**Stellungnahme zur
Befreiungsentscheidung des
Landkreises Coesfeld vom 20.6.2018
und zu möglichen Varianten**

BUND Landesverband NRW e.V., Düsseldorf

**RegioConsult.
Verkehrs- und Umweltmanagement**

Marburg, im Mai 2021

Abbildung 3: Trassenvariante 1

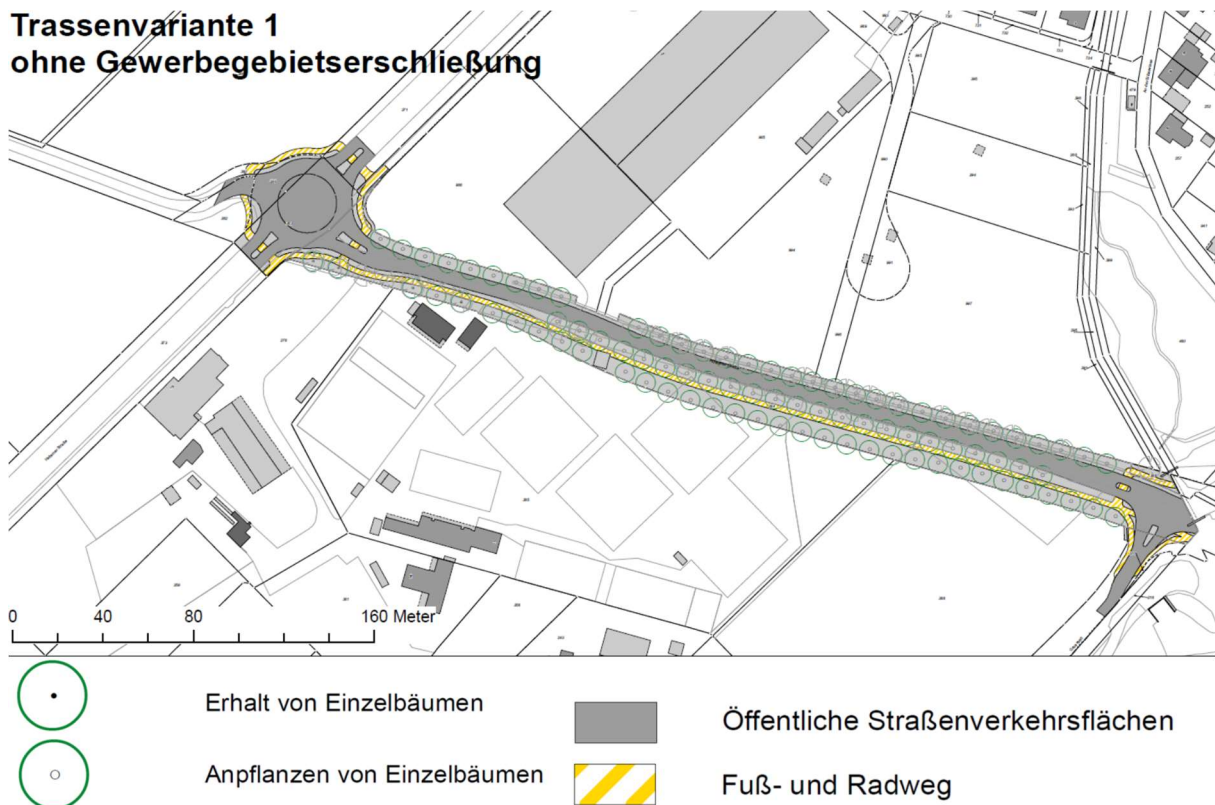
Über diese Empfehlung setzt sich die aktuelle Planung vollständig hinweg. Bei der zur Umsetzung geplanten Trassenvariante 1 bleiben lediglich vier Bäume im westlichen Bereich südlich der Straße erhalten. Diese liegen jedoch so dicht an der Straße, dass ein Eingriff in den Wurzelbereich während der Baumaßnahmen unvermeidlich ist (vgl. Abb. 3).

Abbildung 4: Trassenvariante 0

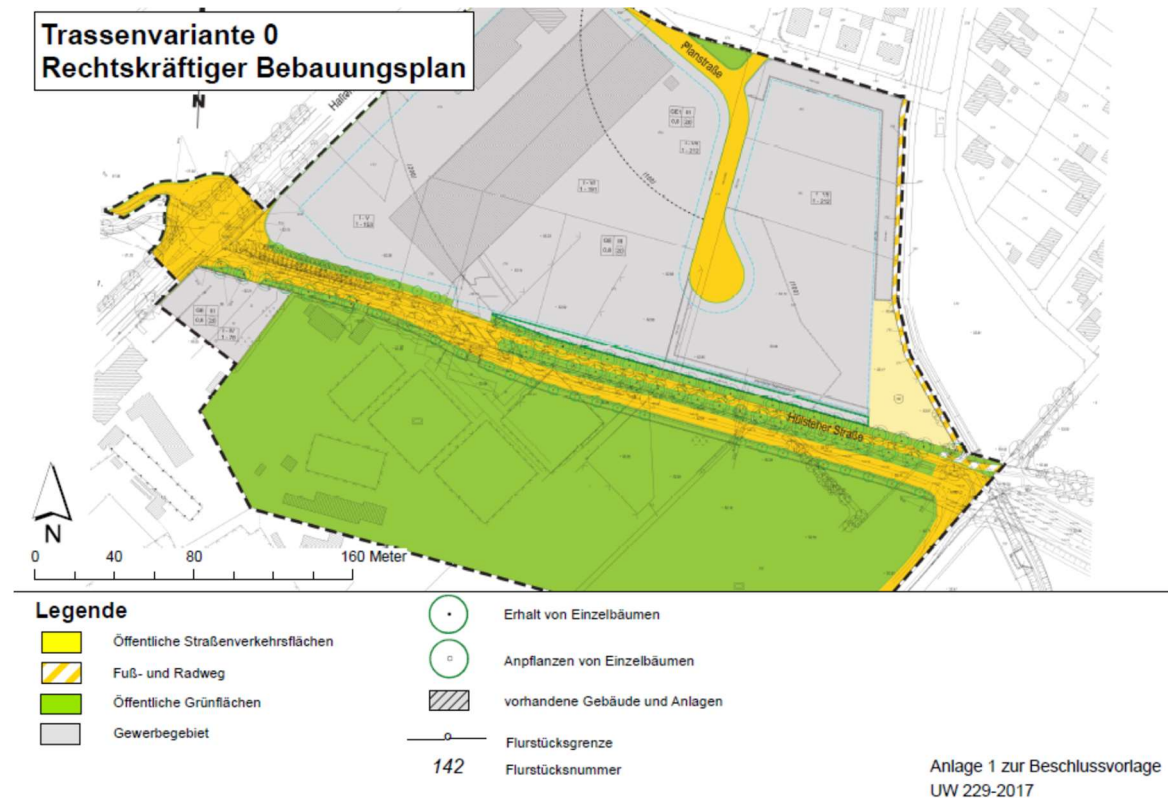
Grundsätzlich stellt sich aufgrund des geringen Verkehrsaufkommens die Frage, ob eine Änderung des B-Plans überhaupt notwendig war. In der Beschlussvorlage der Stadt Dülmen vom 19.9.2017, in der die Trassenführung diskutiert wird, ist die ehemals geplante Trassenführung als Variante 0 dargestellt (vgl. Abb. 4). Begründet wird die

Änderung damit, dass aufgrund des aktuellen Zustands aufwendigere, kostenintensivere Maßnahmen zum Erhalt der Bäume notwendig sind.¹³

Abbildung 5: Trassenvariante 4

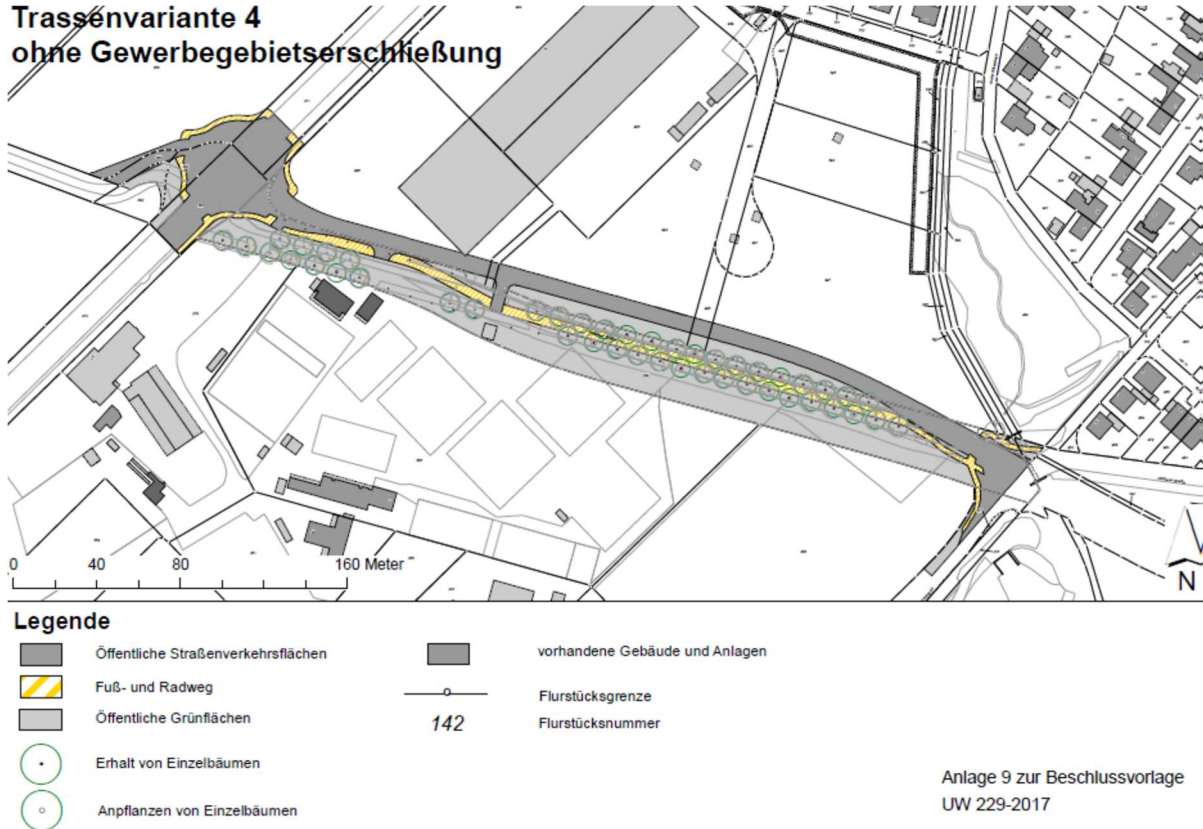
Die Variante 4 (vgl. Abb. 5) entspricht von der Grundidee der Variante 4b der Interessengemeinschaft (vgl. Abb. 6). Bei der Variante 4 der Stadt Dülmen wird die Straße im westlichen Teil ohne sachliche Begründung zum Nachteil weiter nach Norden verschoben, sodass ein größerer Grunderwerb und ein Rückbau der Gewerbehalle erforderlich wären (vgl. Abb. 5). Dies entfällt bei Variante 4b (vgl. Abb.

6), deren Entwurf die Interessengemeinschaft schon am 04.06.2017 (Eingangsbest. 06.06.2017) vor der Bürgeranhörung am 13.06.2017 bei der Stadt Dülmen eingereicht hatte. Ein Grund für die willkürliche Verschwenkung des Rad- und Fußweges in Höhe der Gewerbehalle ist nicht ersichtlich.

Abbildung 6: Trassenvorschläge der Interessengemeinschaft, westlicher Teil (oben), östlicher Anschluss an der Südumgehung (unten)

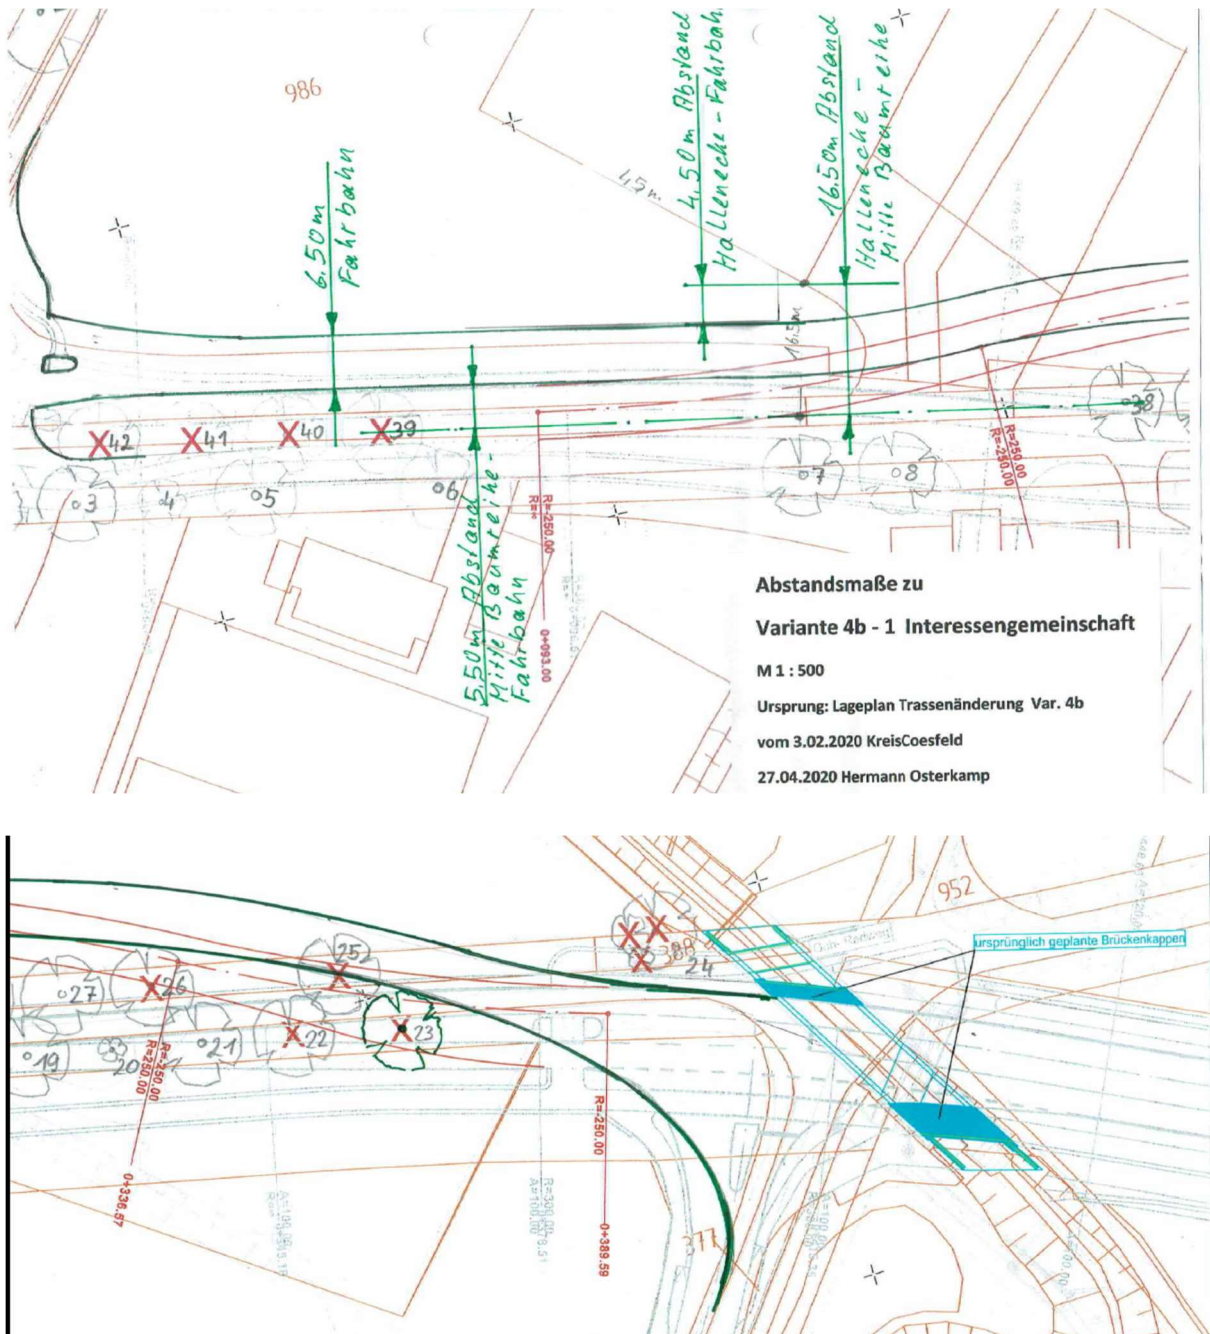
Der von der Interessengemeinschaft als Variante 4b eingebrachte Vorschlag (vgl. oben Abb. 6) entspricht wie in Kapitel 2 dargestellt weitgehend der Variante 4.

Die Variante der Interessengemeinschaft ist grundsätzlich mit dem Regelwerk der FGSV vereinbar (vgl. dazu im Detail Kapitel 4).

Erforderliche Anpassungen, der von der Interessengemeinschaft angefertigten Skizzen, sind aufgrund der im Verfahren dazu ausgearbeiteten Unterlagen nicht erforderlich (vgl. auch Abb. 9 unten).

Abbildung 7: Trassenvariante 3

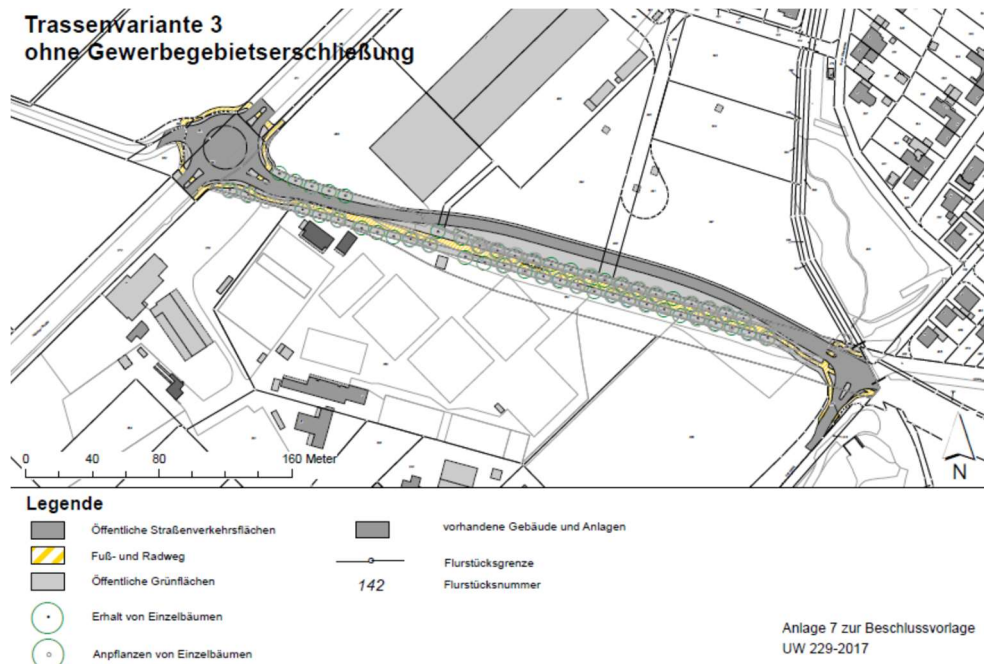
Außerdem gibt es mit **Variante 3 eine schon untersuchte Alternative** (vgl. Abb. 7), die zu einem wesentlich geringeren Eingriff in die Allee führt. Die zusätzlichen Kosten im Vergleich zu Variante 1 betragen 160.000 € (+11,8%). Diese höheren Kosten im

Vergleich zur Variante 1 sind in jedem Fall zumutbar, sodass aufgrund der hohen Schutzwürdigkeit der Allee keine Befreiung zulässig ist.

Abbildung 8: Westlicher Abschnitt der Variante 1

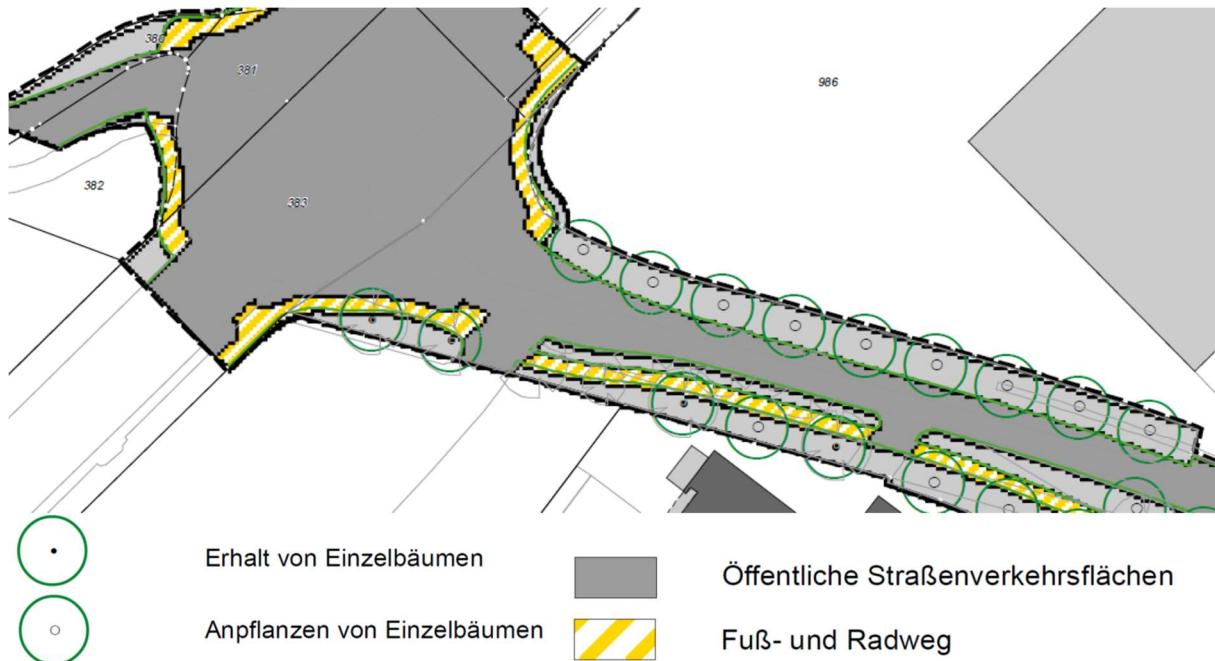
Folgt man dem Argument, dass der erforderliche Abstand nicht eingehalten werden kann, dann kann auch die Variante 1 nicht umgesetzt werden. Denn der Abstand von 9m kann bei keinem der nur vier Bäume, die im westlichen Abschnitt südlich der Straße erhalten bleiben sollen, umgesetzt werden (vgl.

Abb. 8). Bei allen vier Bäumen ist der Abstand vom Straßenkörper deutlich geringer als 9m. Der geplante Fuß- und Radweg verläuft sogar nur in 1 bis 2m Abstand. Außerdem reicht bei allen neu zu pflanzenden Bäumen die Krone in den Straßenraum hinein (vgl. Abb. 3 und 9).

Im Übrigen war dieses Argument bei der Variantenentscheidung nicht ausschlaggebend, wie aus der Darstellung in Abbildung 8 erkennbar ist. Der westliche Ast wird dort spitzwinklig zugeführt. Die westliche Zuführung wurde in der vom Vorhabenträger erstellten Variantenplanung 4b zwar geändert, aber eine rechtwinklige Zufahrt ist bei der Planung des Kreisverkehrs, die auch der Planung in der Variante 1 entspricht, am westlichen Ast nicht erkennbar (vgl. Abb. 9).

Abbildung 9: Kreisverkehr bei Variante 4 b

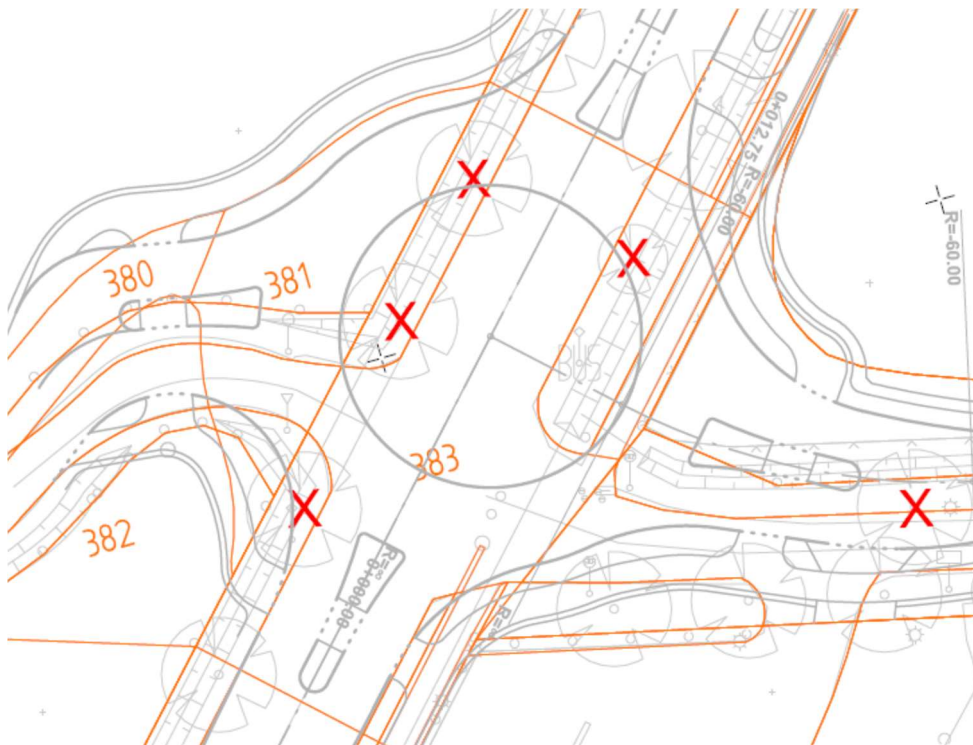
Das Argument die Anbindung an den Kreisverkehr würde der RASSt widersprechen, gilt also auch für die vorgelegte Planung.

Abbildung 10: Skizze zur möglichen Verschiebung des westlichen Kreisverkehrs

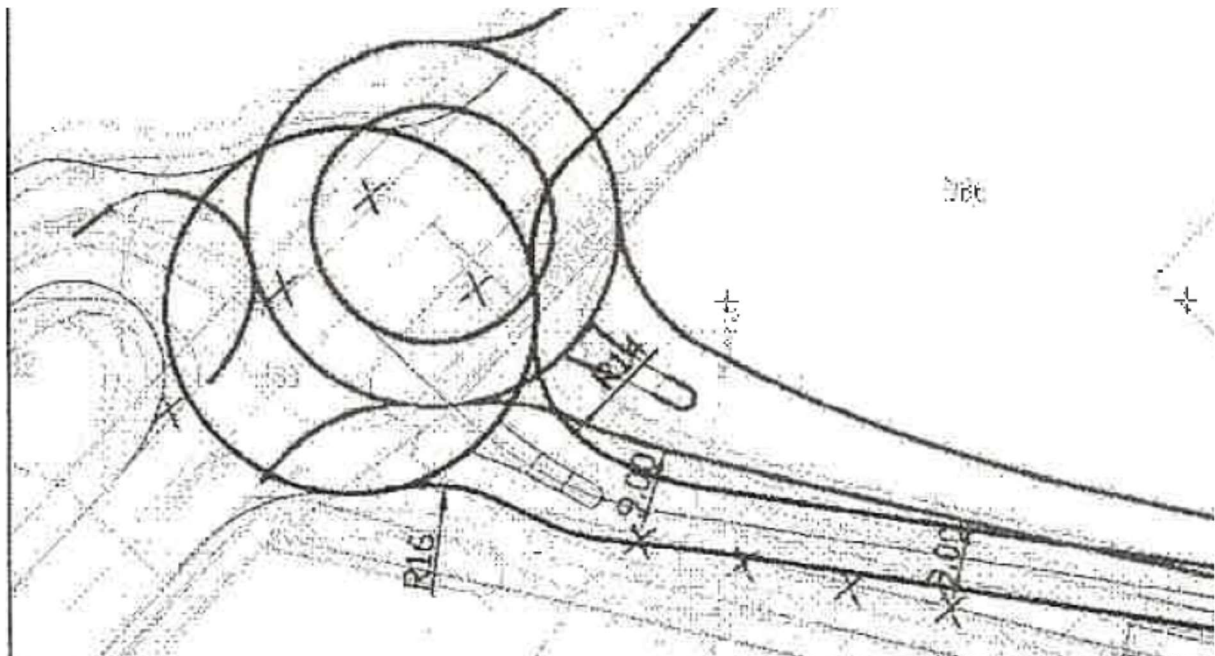
Bezug genommen wird auf die RASSt 06, dort wird aber nur darauf hingewiesen, dass Knotenpunktzufahrten *möglichst* senkrecht an die Kreisfahrbahn herangeführt werden sollen. Aufgrund des geringen Verkehrsaufkommens sind am Kreisverkehr durch die nicht rechtwinklige Knotenpunktzufahrt keine Sicherheitsdefizite zu erwarten. Die in Abbildung 9 dargestellte Zuführung wäre in jedem Fall möglich. Es gibt auch aktuelle Beispiele von geplanten Kreisverkehren bei denen nicht immer eine rechtwinklige Zuführung erfolgt.³¹ Zudem wäre es auch möglich gewesen, den Kreisverkehr weiter nach Norden zu verschieben (vgl. Abb. 10).

Die Skizze 1 im Schriftsatz des Anwalts zum westlichen Kreisverkehr zeigt, dass eine Verschiebung des Kreisverkehrs nach Norden möglich ist (vgl. Abb. 10). Folgt man dem Argument, dass die Skizze den südlichen Radweg nicht berücksichtigt und der Trassenverlauf deshalb noch weiter nach Norden verschoben werden müsste, um den Mindestabstand von 9 m einhalten zu können, so **kann die aktuelle Planung der Variante 1 des Vorhabenträgers nicht weiter verfolgt** werden, da dieser Abstand dort in noch viel größerem Ausmaß unterschritten wird (vgl. Abb. 8 oben).

Abbildung 12: Östlicher Kreuzungsbereich

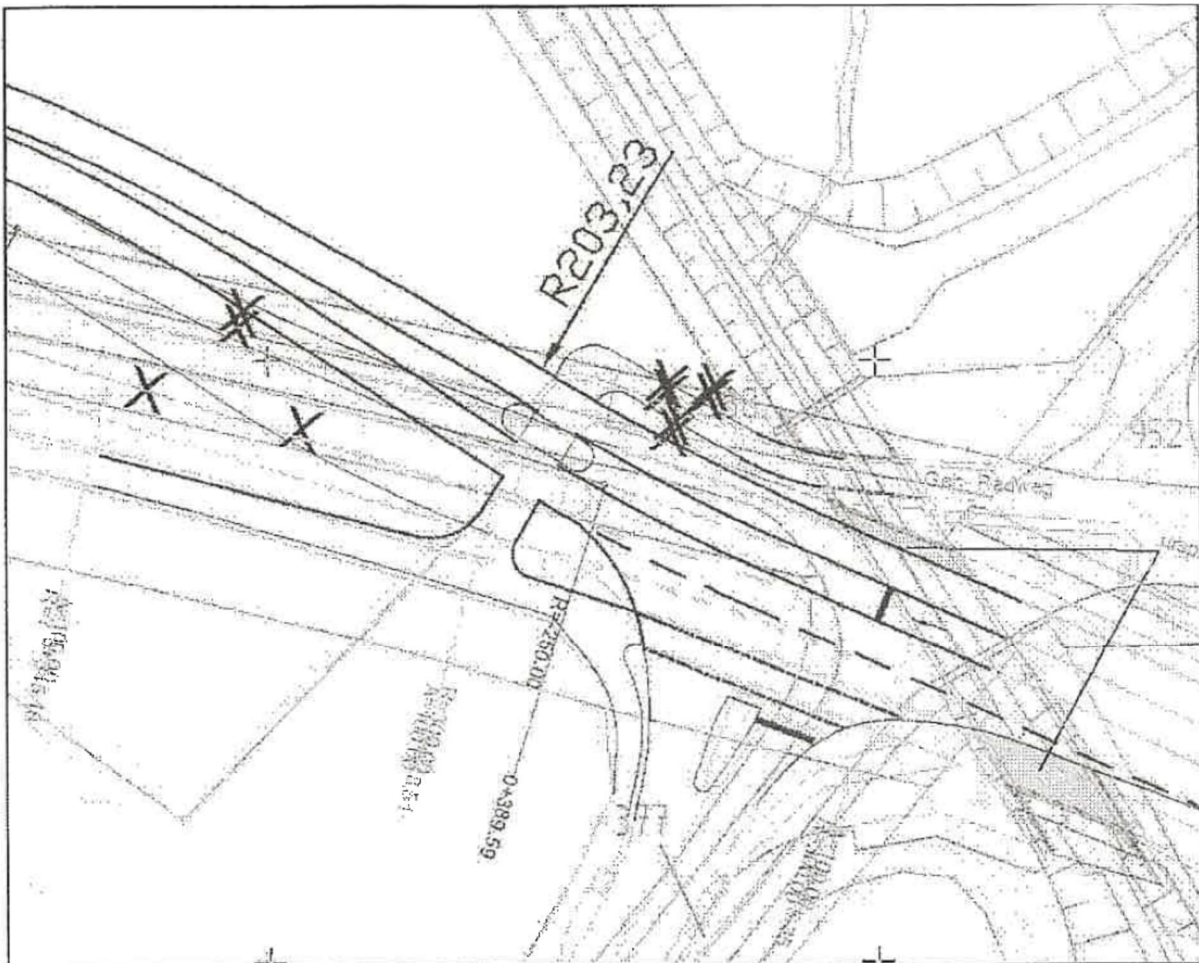
Unter Bezug auf die Brückenkappe über den Tiberbach wird darauf hingewiesen, dass der Entwurf des Klägers die Querungshilfe westlich des Brückenbauwerks und die Linksabbiegerspur von der Lüdinghauser Straße in die Gausepatt nicht berücksichtigt.³⁶

Dies ist zwar zutreffend, führt aber nicht dazu, dass diese Variante nicht machbar ist. Dies zeigt auch die Darstellung des östlichen Kreuzungsbereichs im Schriftsatz (vgl. Abb. 12).

Abbildung 13: Östlicher Kreuzungsbereich

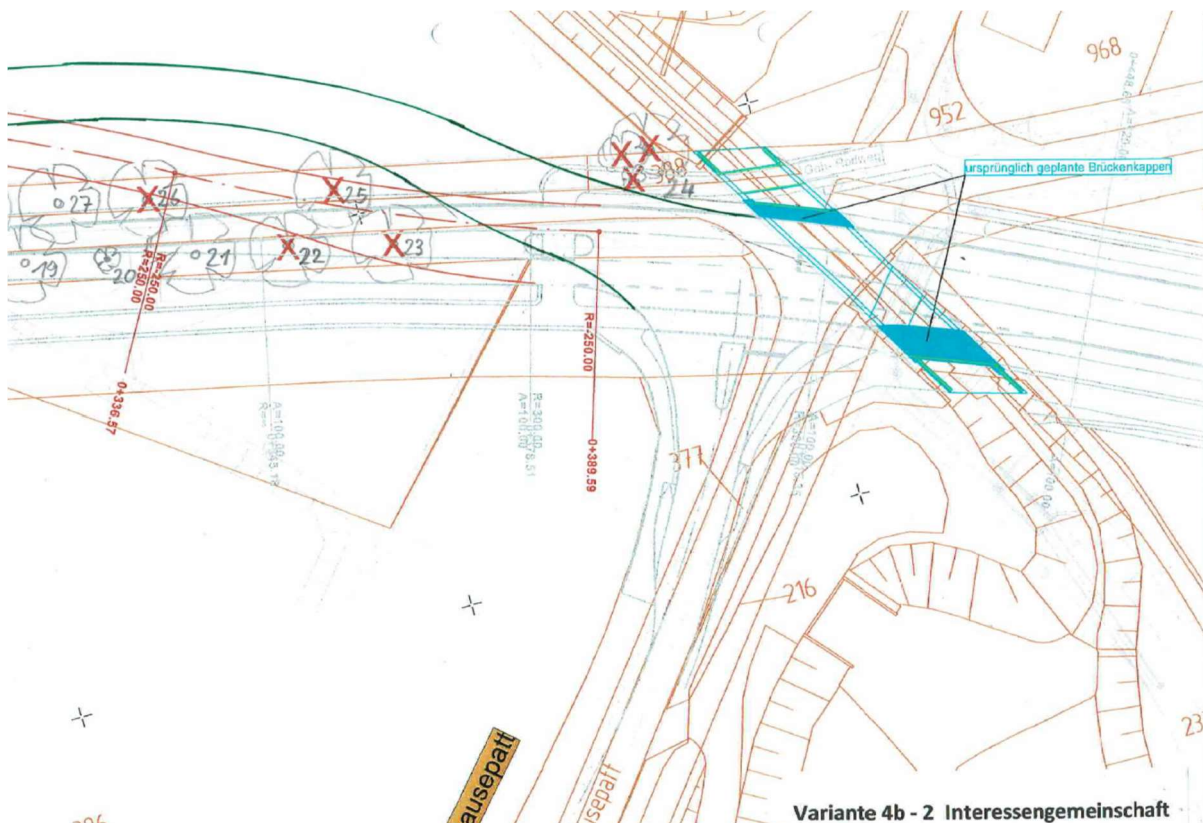
Der Aussage, dass dann nicht nur Baum 23 sondern auch die Bäume 21, 22, 26 und 27 aufgrund des Abstands von 9m entfallen müssten, ist aufgrund der Darstellung nicht nachvollziehbar. Zudem sind die 9 m nicht für alle Bäume zutreffend, denn maßgebend ist der Kronenradius plus 1,5m. Für Baum Nr. 21 beträgt der Abstand dann 6m (4,5m + 1,5m), für Baum Nr. 22 6,5m (5m + 1,5m), für Baum 26 7m (5,5 m + 1,5m) und für Baum 27 3,5m (2m + 1,5m). Deshalb ist davon auszugehen, dass Baum 21 und 27 in jedem Fall erhalten werden können, sowie bei entsprechenden Schutzmaßnahmen u.U. auch Baum 22 (vgl. zur Lage der Bäume Abb. 13).
